Informe N° 073-2022-GRT

**Calificación de los Sistemas de Distribución
Eléctrica en Sectores de Distribución Típicos**

**Fijación del Valor Agregado de Distribución (VAD)
Periodos 2022-2026 y 2023-2027**

Expediente N° 376-2021-GRT

ALIMENTADOR A4402: LOCALIDAD DE CHUPACA

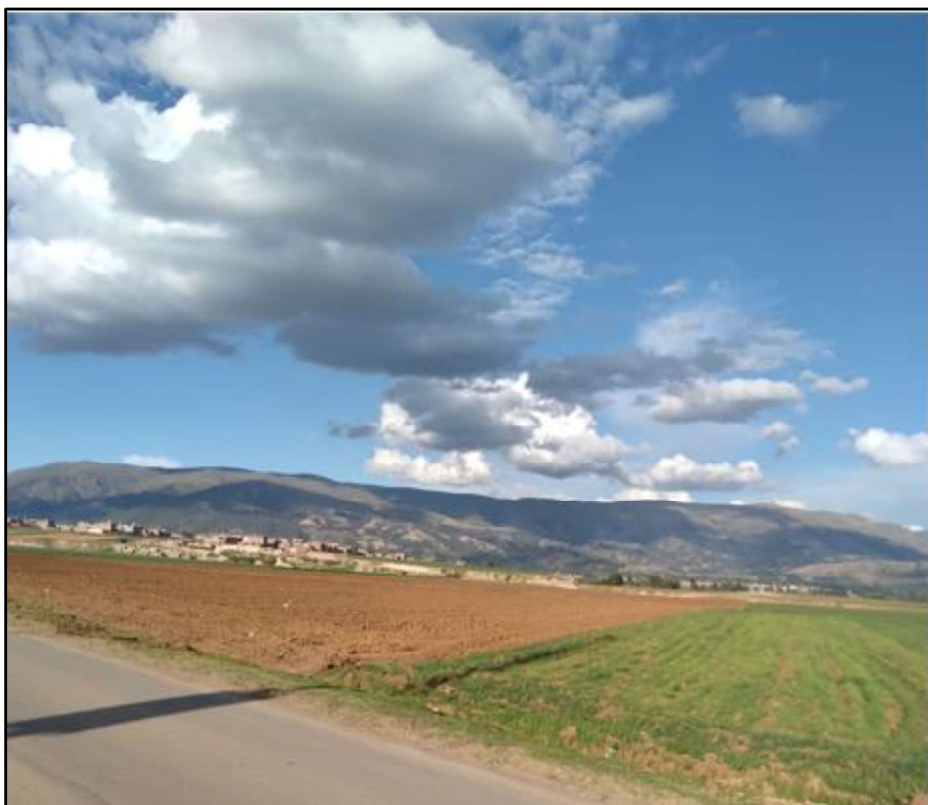
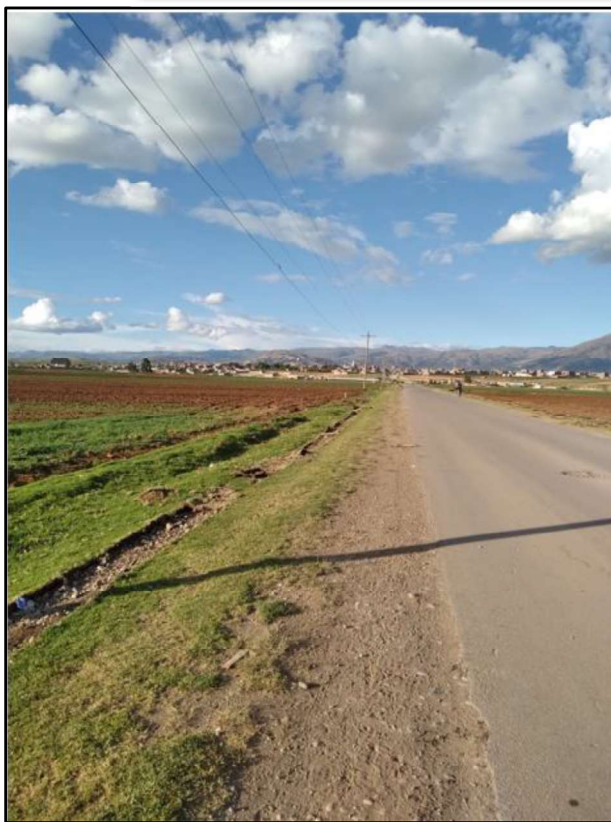
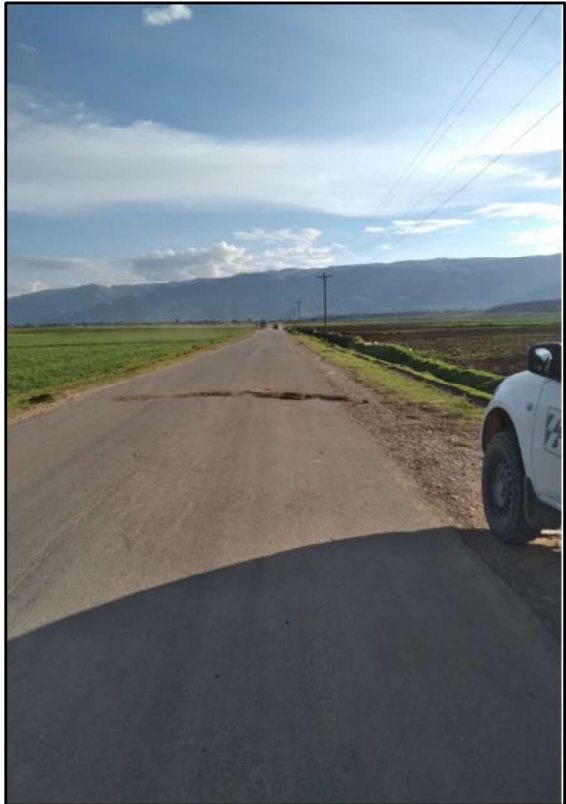
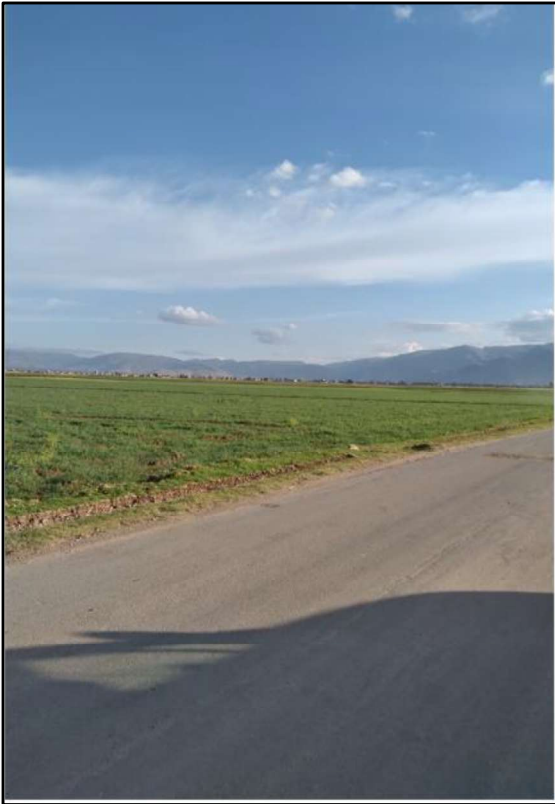
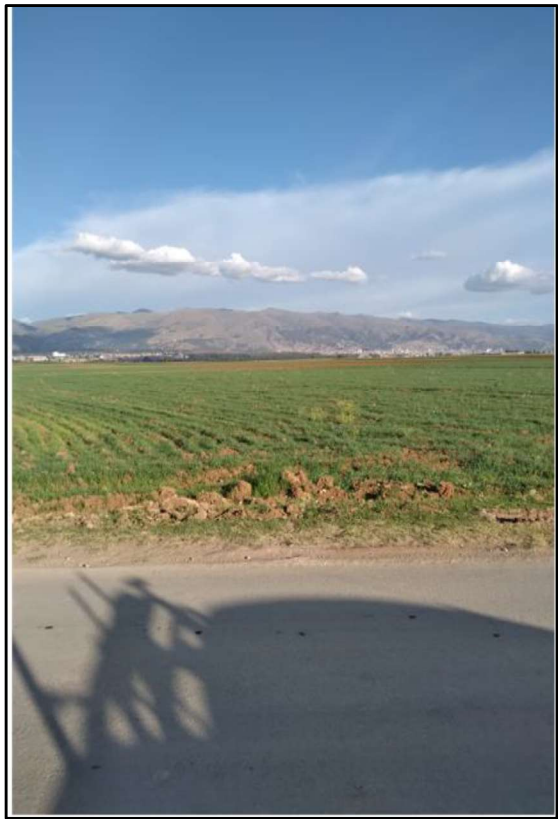
- La propuesta de Osinergmin no se ajusta a la definición del Sector Típico previsto debido a las características técnicas y geográficas de los alimentadores A4402, A4403 y A4404, por la infraestructura existente, configuración topológica, la dispersión y el crecimiento desordenado propio de las localidades rurales en vías de desarrollo, las diferentes localidades son zonas rurales y urbanos rurales, la mayor parte con vías no habilitadas, dispersas donde la mayor parte son terreno agrícolas, tiene un 50% del saneamiento de su plan de catastro urbano, falta desmembramiento de las Comunidades Campesinas en el sector de Pilcomayo y Chupaca, falta instalar los hitos de ancho de faja de servidumbre con el Rio Mantaro a cargo de la Municipalidades de Huamancaca Chico, Tres de Diciembre y la Autoridad Nacional del Agua Huancayo (ANA-AAA-X-Mantaro-Ala Mantaro), existen muchas viviendas que no cuentan con salida hacia las calles pero actualmente cuentan con el servicio de la energía eléctrica en cumplimiento a la Ley General de Electrificación Rural N°28749, asimismo el consumo por cliente en promedio es de 650 kWh/mes; La densidad de carga $I3 = (\text{ClienteMT} + \text{ClienteBT}) / \text{MW}_T$ en media y aja tensión se debió al confinamiento social por el COVID-19, con el desarrollo de las clases virtuales a distancia, trabajo remotos, el hacinamiento de la población en las localidades sumados al incremento desproporcionado e inusual de la máxima demanda, por lo expuesto los alimentadores A4402, A4403 y A4404 corresponden ser calificados como ST 3.

Por lo expuesto, de lo analizado en el numeral 3 del Informe Técnico MT-018-2021/IT se solicita reconsiderar la propuesta de dividir el sistema eléctrico Valle Mantaro 2 en: Alimentador A4401, Valle Mantaro 2 Urbano y los alimentadores A4402, A4403 y A4404, como Valle Mantaro 2 Rural.

Luego de analizar la propuesta de Electrocentro, se determinó que es factible dividir el sistema eléctrico “Valle del Mantaro 2”, según lo siguiente:

El nuevo sistema eléctrico “Valle del Mantaro 2 Urbano” se califica como sector típico 2 y está conformado por el alimentador A4401.

El nuevo sistema eléctrico “Valle del Mantaro 2 Rural” se califica como sector típico 4 y está conformado por los alimentadores A4402, A4403 y A4404.

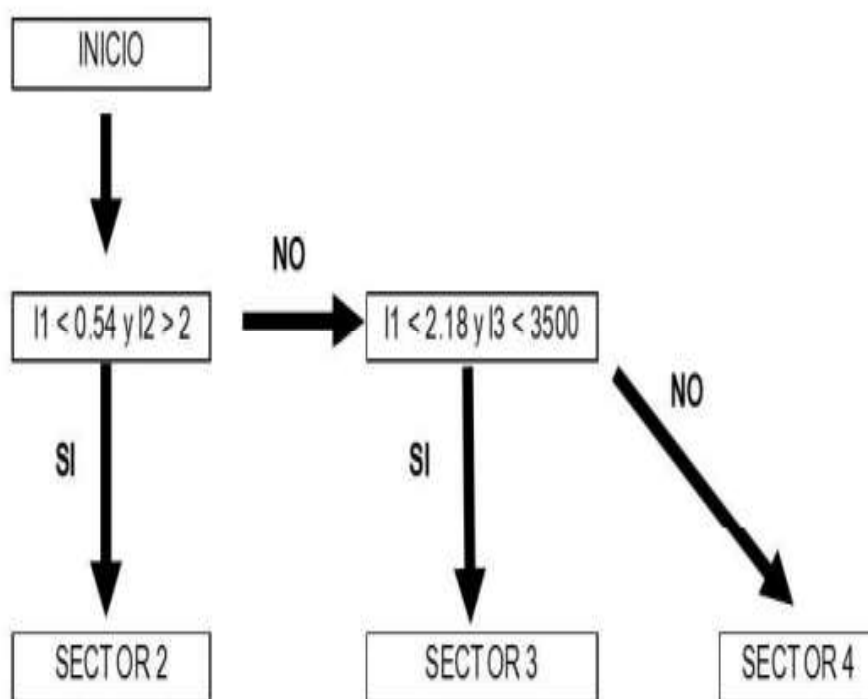
De los cálculo, se aprecia que la máxima demanda en el Sistema Eléctrico Aucayacu es de 2.1 MW, por lo que por la naturaleza del sistema que es predominantemente rural y el efecto COVID-19 que generó el incremento temporal de la demanda por el confinamiento social (migración de la población de zonas urbanas a los pueblos rurales), se solicita una revisión y se aplique el **Nivel 2: Validación**, con el cual correspondería ser calificado como Sector Típico 3.

Luego de la revisión de la conformación del sistema eléctrico Aucayacu, se determinó que la información de máxima demanda contiene la demanda de los sistemas eléctricos rurales (SER Aucayacu). Teniendo como referencia la información de los estudios VAD 2019 se determinó que para ese estudio se consideró como máxima demanda 1229,06 kW para el sistema Aucayacu y 633,12 kW para el sistema SER Aucayacu. En base a estos valores de demanda se recalculó la proporción de demanda que le corresponde al sistema Aucayacu, por lo tanto, la calificación del sistema eléctrico se determinó de acuerdo con lo siguiente:

El sistema eléctrico Aucayacu se califica como sector típico 3.
